**Commune des TOURRETTES  
Plan Local d'Urbanisme**

**Modification simplifiée n° 1**

**Notice explicative  
tenant lieu d'additif au Rapport de présentation**

### Synthèse des modifications des espaces publics et stationnement, et traitement du cadre paysager

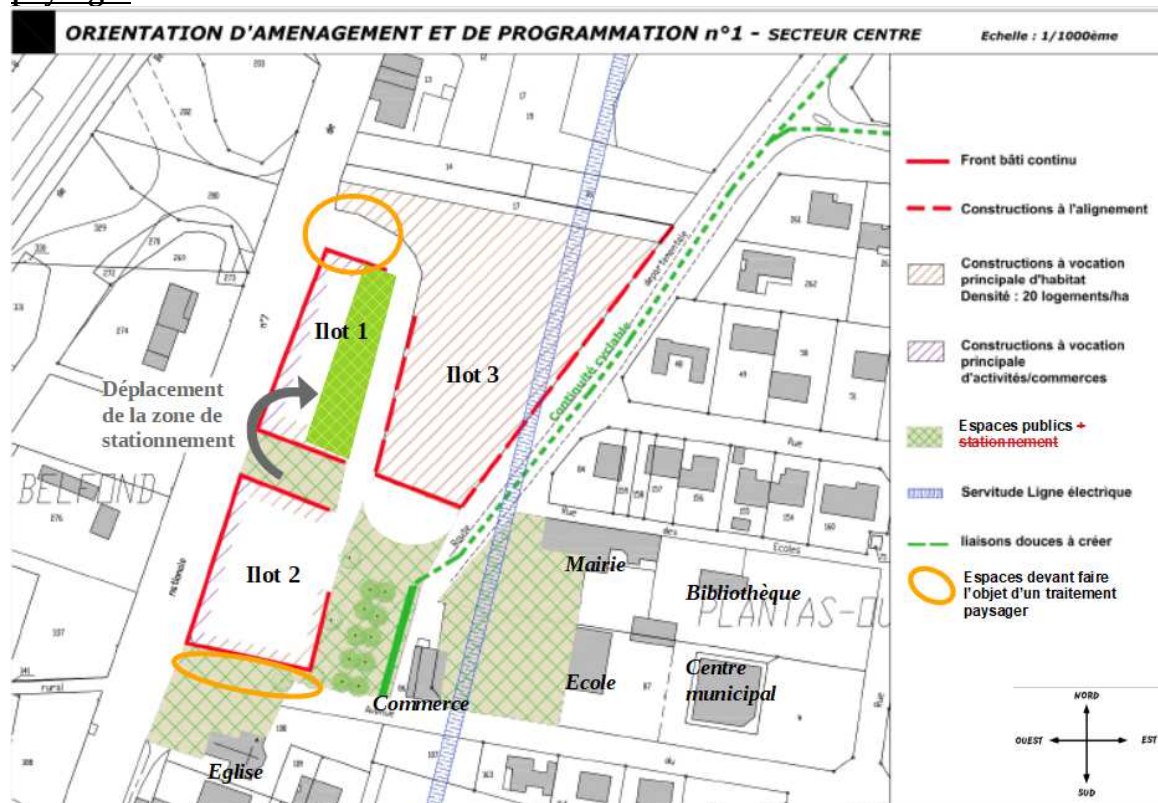
- L'espace public prévu au Sud de l'îlot 3, dans le virage de la D598, est réduit du fait qu'il empiète sur du domaine privé.

- Les termes « espaces publics et stationnement » sont modifiés dans le schéma de principe (partie graphique) ainsi que dans la partie écrite de l'OAP. Le terme « espaces publics » est maintenu dans le schéma de principe alors que le terme « stationnement » est supprimé. Dans la partie écrite, une précision est apportée concernant les espaces publics, qui peuvent inclure du stationnement.

- Des espaces paysagers ou à paysager de manière qualitative sont désormais identifiés dans l'OAP n°1 modifiée. Ils devront faire l'objet d'un traitement paysager lors de l'aménagement de la zone, et seront végétalisés au maximum. Ces espaces concernent :
  - L'entrée de village par la RN7, au Nord de l'îlot 1 ;
  - Le Sud de l'îlot 2.

L'espace végétalisé à l'entrée du village par la RN7 devra être préservé au maximum ou replanté au minimum afin de paysager l'entrée dans le village, et marquer le caractère « centre village » comme affiché dans les orientations du PADD.

## Synthèse des modifications des fronts bâtis

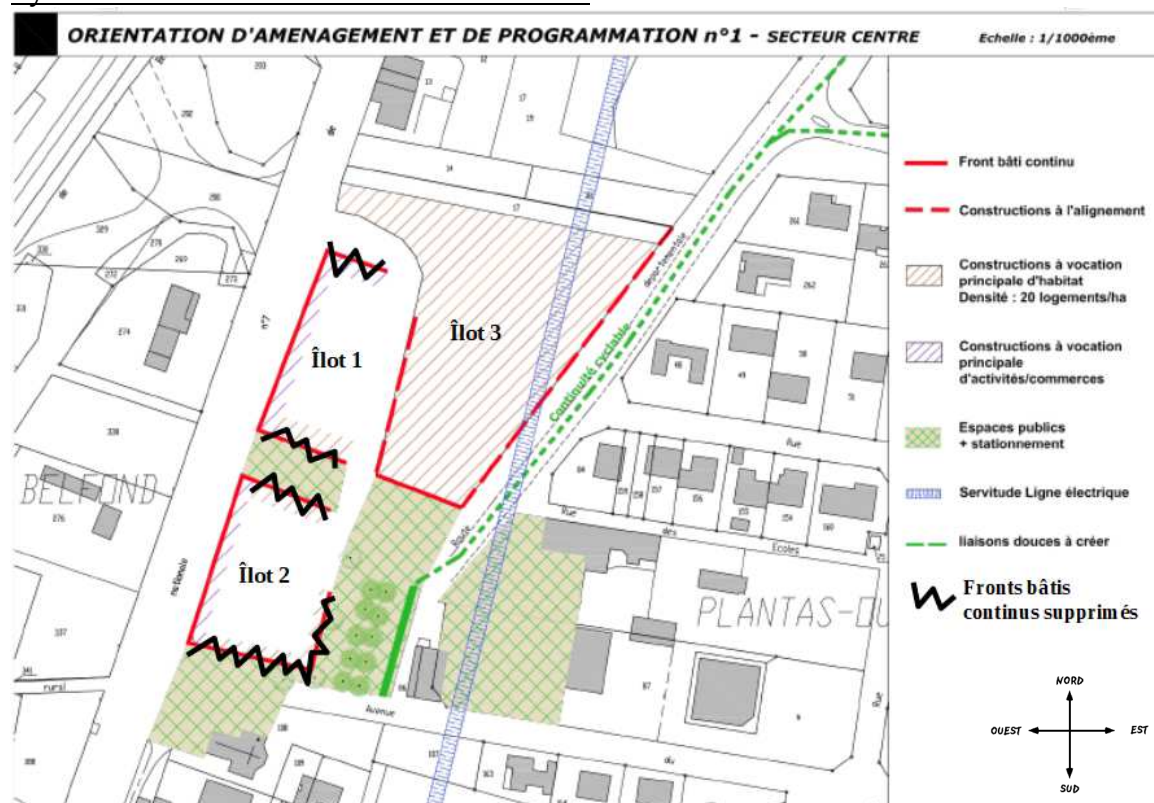
La présente modification ne remet pas en cause le front bâti continu le long de la RN7. Seuls certains fronts bâtis à l'intérieur de l'OAP sont repensés afin de préserver le cadre paysager ainsi que l'insertion dans le bâti existant. Cela permettra également de réintroduire des principes d'aménagement plus souples, les constructions projetées ne s'inscrivant pas dans un centre historique marqué par des alignements, ou dans le périmètre d'un Monument Historique.

Le front bâti continu prévu initialement à l'Est de l'îlot 2 est supprimé afin de favoriser une cohésion d'ensemble du projet et ne pas rompre avec l'existant. Les clôtures partiellement végétalisées, implantées à l'alignement assureront une délimitation physique continue entre les parcelles et la rue, et répondront à la végétation présente au niveau de l'espace public. Cette modification participe à la qualité paysagère du site.

- Pour l'ensemble des constructions bordant l'emprise publique, une attention particulière devra être portée sur les clôtures qui bordent les espaces ouverts au public. Une harmonie des clôtures doit être assurée aussi bien en termes de hauteur, de couleur, de matériaux que de plantation. La qualité des clôtures permettra de donner une identité et de qualifier le site.

## Synthèse des modifications de répartition de la mixité fonctionnelle

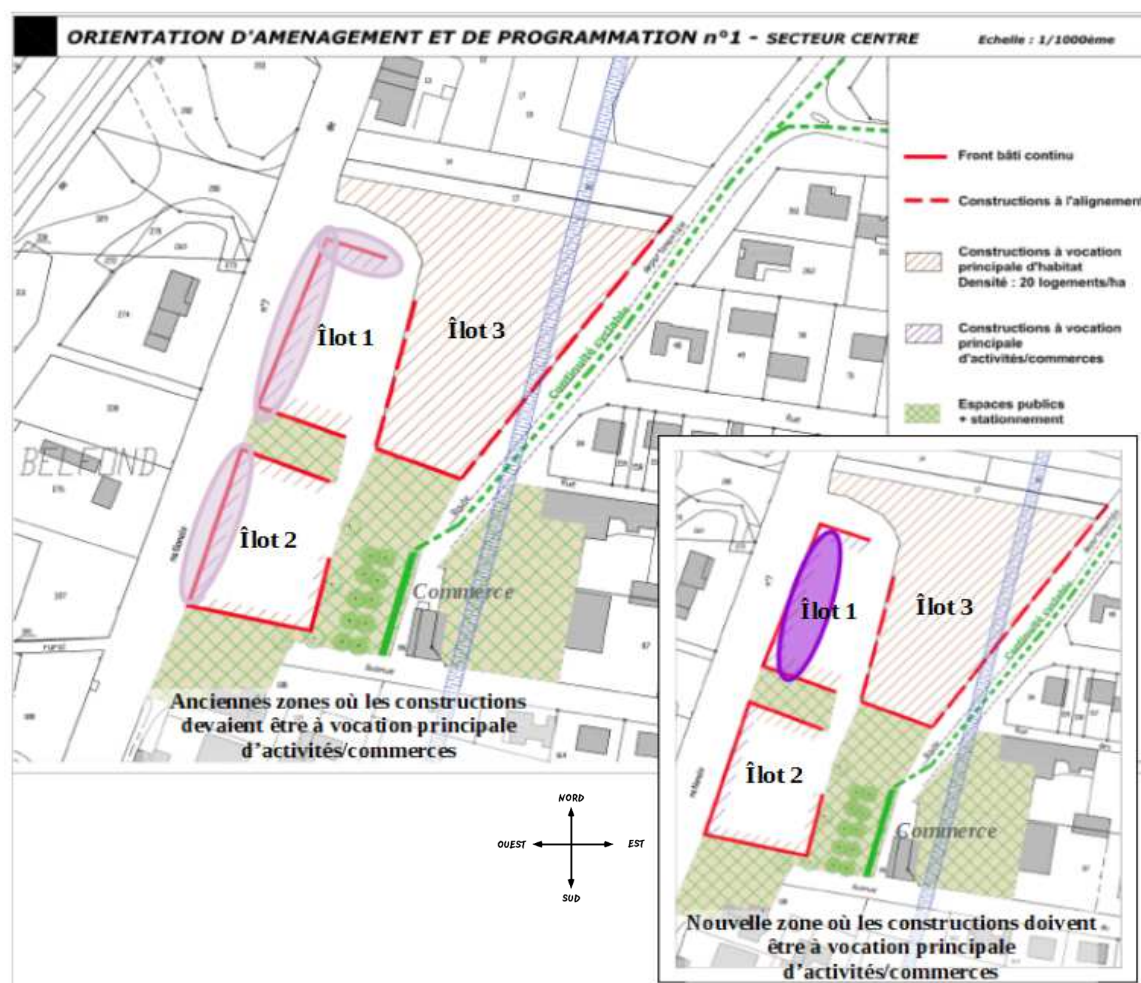
- Les constructions à vocation principale d'activités et commerces initialement concentrées le long de la RN7 sont désormais intégralement concentrées sur l'îlot 1 (en bordure de la RN7 et à l'intérieur de l'îlot). Ainsi, l'îlot 2 est dorénavant destiné en totalité aux constructions à vocation principale d'habitat.

La présente modification vise à redistribuer la place des commerces et activités, et à renforcer la place de l'habitat dans l'objectif de réaliser un projet d'ensemble cohérent, tenant compte des activités présentes ou à venir dans le secteur : Maison de Santé, épicerie... En effet, la centralité économique des Tourrettes, déjà récemment renforcée, n'a pas pour vocation à s'étirer encore le long de la RN7, cette commune n'étant pas identifiée comme pôle d'appui à la ville Centre de Montélimar dans la stratégie d'aménagement du territoire de l'Agglomération.

Extrait de l'OAP n°2

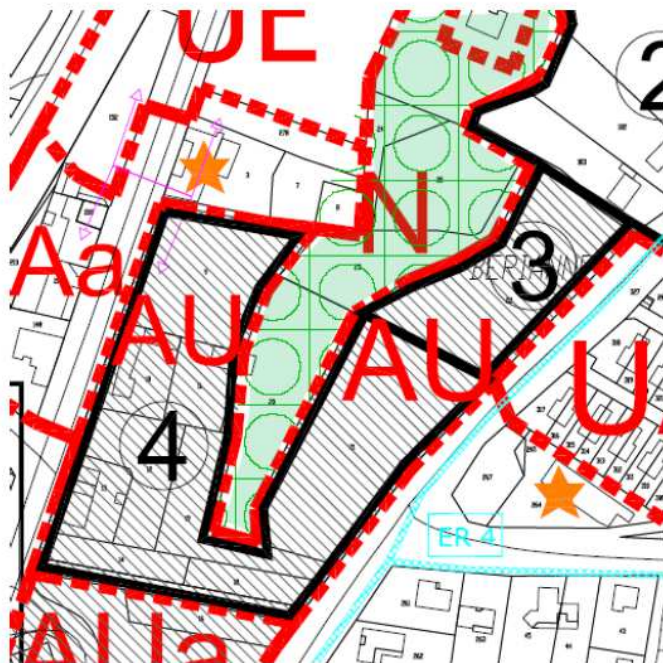
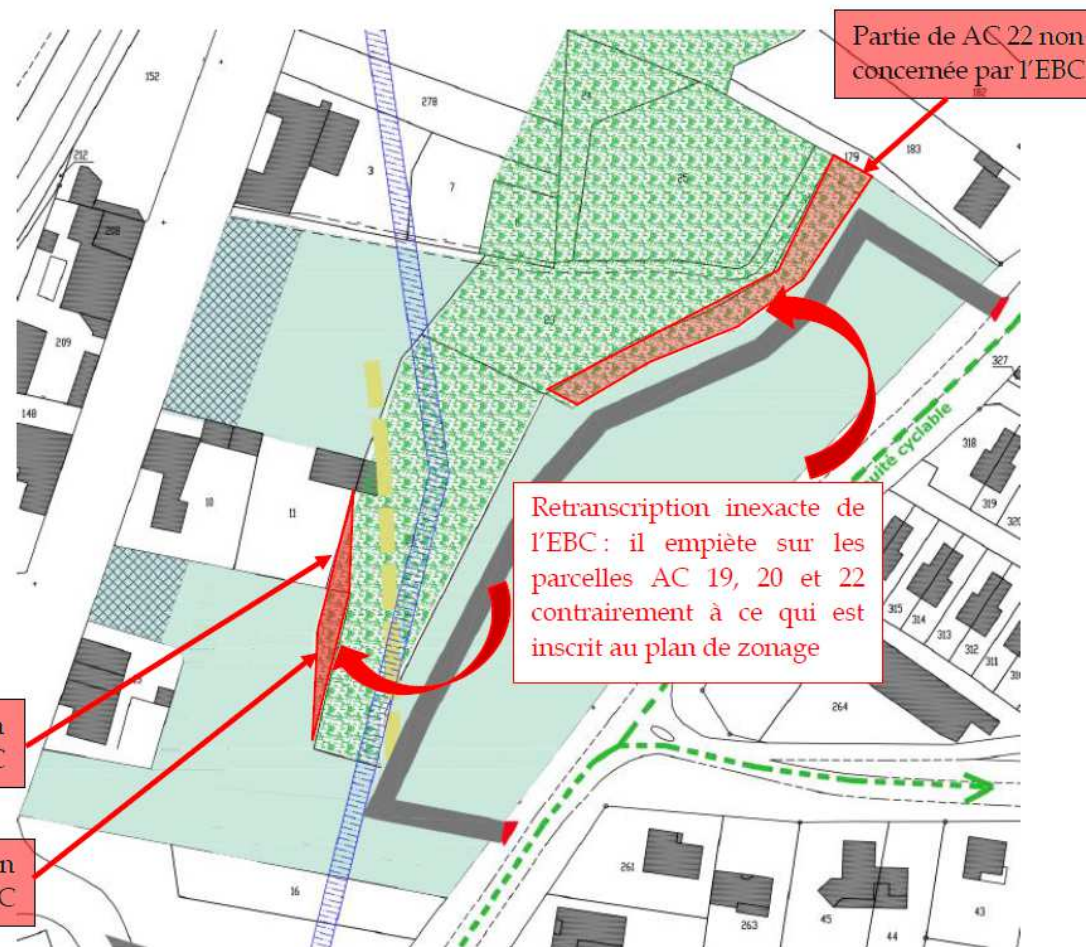
Lors de la retranscription de cet EBC dans l'OAP n°2 une erreur a été commise, l'EBC s'étendant sur la totalité de la parcelle AC 20 et sur une partie des parcelles AC 19 et AC 22.

Il convient donc de rectifier cette erreur matérielle pour mettre en cohérence les deux documents. Ainsi, les bandes illustrant l'EBC (en rouge sur l'extrait de l'OAP n°2 ci-après) qui empiètent par erreur sur les tranches 3 et 4 de l'OAP n°2 sont supprimées.

### Schéma récapitulatif des contraintes (SIG de l'Agglomération)

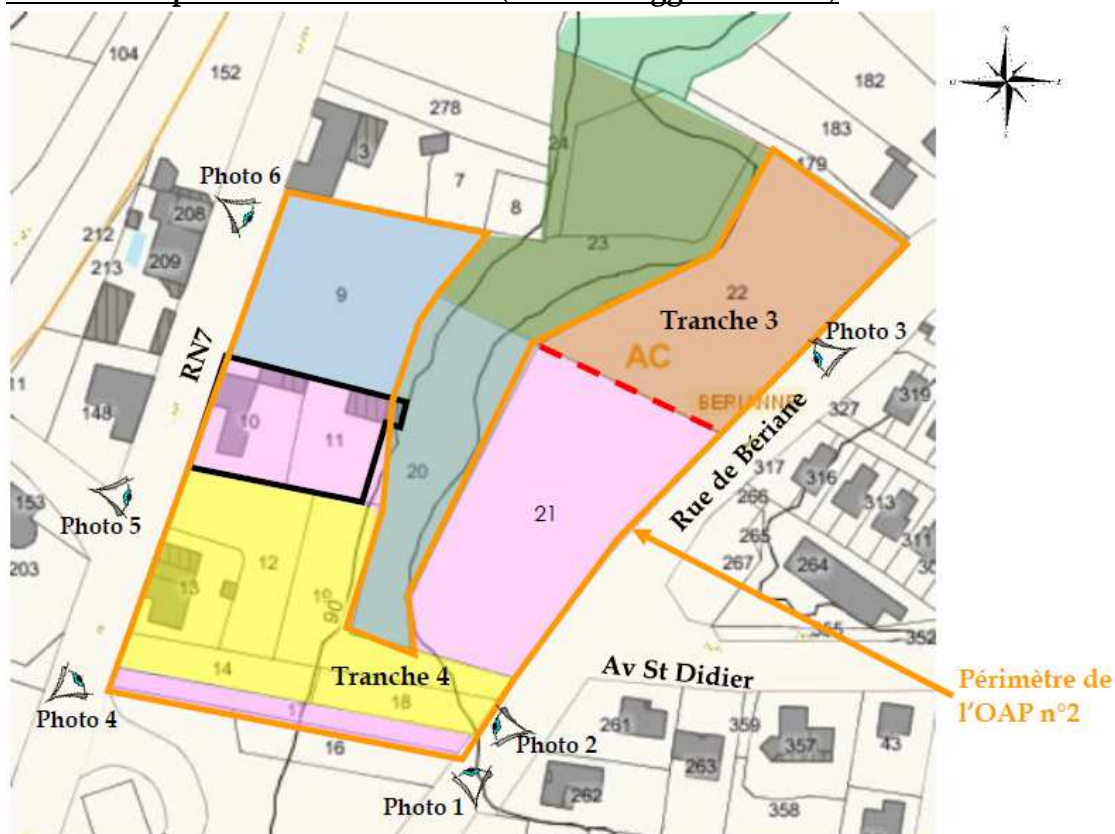
- Un terrain bâti empêche toute liaison entre la partie Nord-Ouest et Sud-Ouest

- Un boisement coupe le tènement.

Si la tranche 3 et la partie Sud-Est de la tranche 4 sont relativement planes, les courbes de niveaux font apparaître un fort dénivelé en parallèle des boisements, aggravant le phénomène de coupure physique.

La tranche 4 est donc divisée en 3 « sous-tranches » correspondant aux 3 entités physiques identifiées sur les lieux :

- **Tranche 4-A** : parcelle AC 21 – partie plane située le long de la rue de Bériane et à l'Est de l'espace boisé,
- **Tranche 4-B** : parcelles AC 10 et 11 (propriété bâtie), 12, 13 (propriété bâtie), 14, 17, 18 et 19 – partie située au Sud de l'OAP entre la rue de Bériane et la RN7,
- **Tranche 4-C** : parcelle AC 9 (devenue AC 369 et 370) – partie Nord-Ouest, le long de la RN7, sans possibilité de liaison avec le reste du tènement.

### Principe d'accès et de desserte modifié

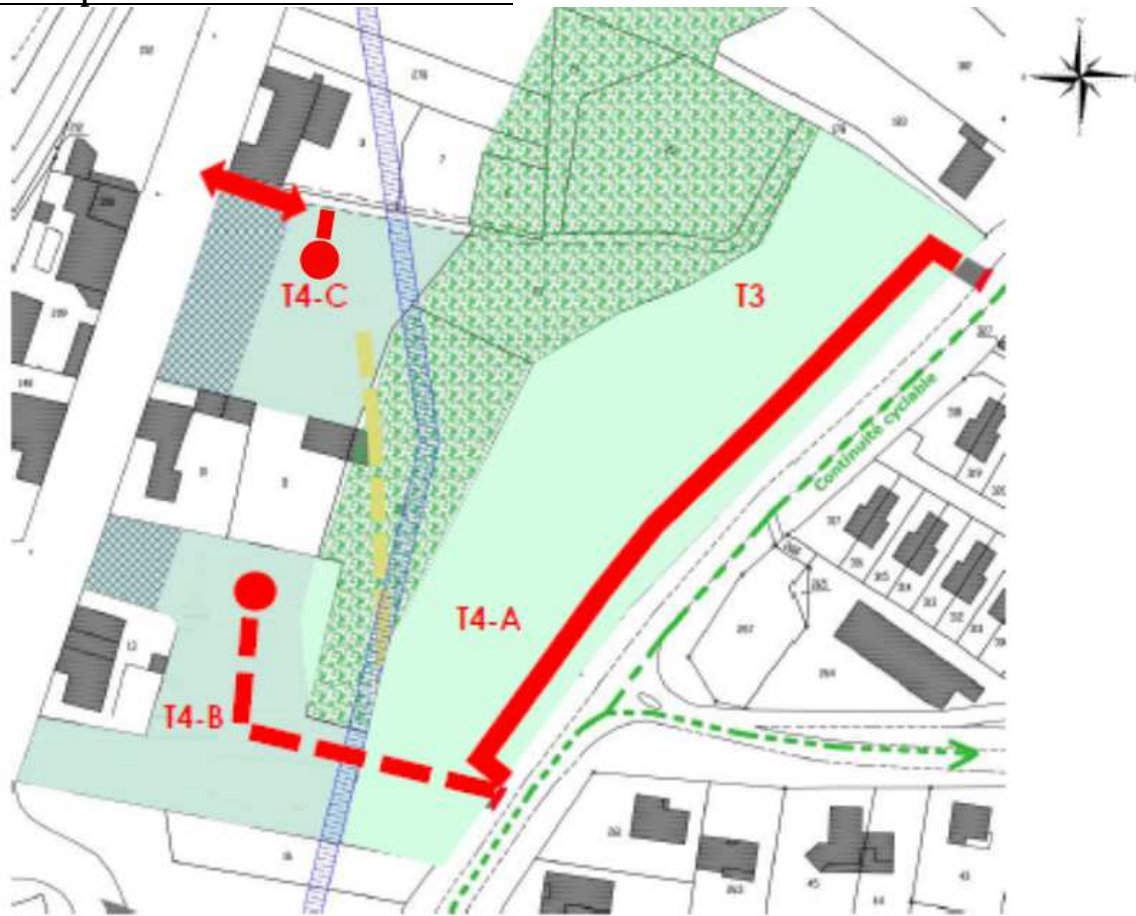
L'OAP n°2 prévoit, avant modification, que l'accès à la zone s'effectuera notamment depuis la voie communale n°4 (rue de Bériane) et qu'une voie interne permettra l'urbanisation de la partie Est du secteur sans créer de nouveaux accès directs sur la voie communale. Elle permettra de constituer un nombre de parcelles suffisant pour répondre aux exigences du PLH en vigueur de 16 logements/hectare et aux orientations du PADD.

La présente modification ne remet pas en cause la création d'une voie interne mais son positionnement est modifié.

### OAP n°2 après modification

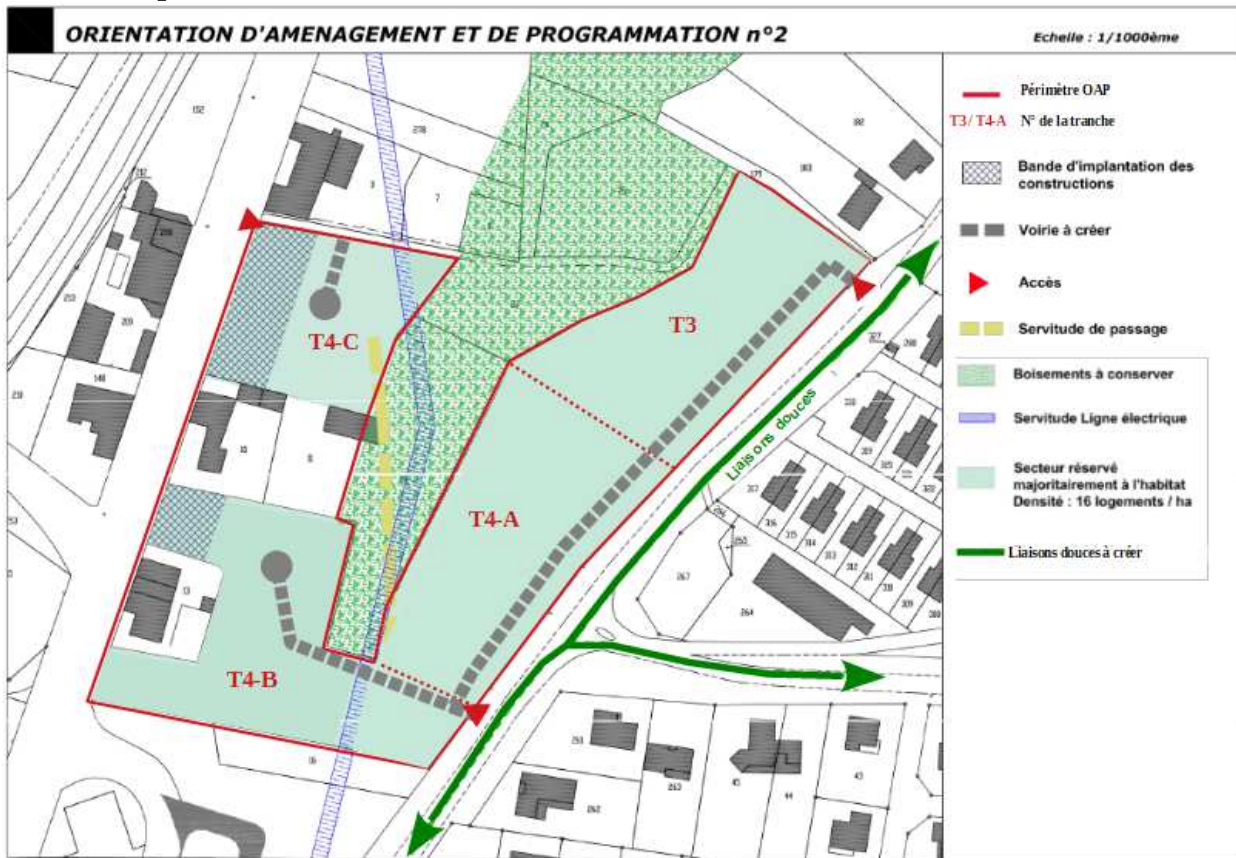
La zone est divisée en 4 tranches : 3, 4-A, 4-B et 4-C. A défaut d'une opération d'aménagement d'ensemble, la totalité de la zone peut faire l'objet d'opérations d'aménagement par tranches identifiées dans l'OAP n°2 modifiée.

L'accès à la tranche 4-B est aménagé depuis la rue de Bériane. Il sera commun à la voie interne de la tranche 4-A afin de ne pas générer la création d'un accès supplémentaire. La voie interne desservant la partie basse (4-B) se termine par une aire de manœuvre suffisamment dimensionnée pour les secours et autres véhicules. La voie interne desservant la partie haute (4-C), à réaliser dès le 3ème lot, se terminera également par une aire de manœuvre suffisamment dimensionnée pour le demi-tour des véhicules nécessaires au service public notamment. Il s'agira d'impasses autorisées en raison d'impossibilités techniques pour la réalisation d'une voie traversante ainsi que de la taille des parcelles concernées.
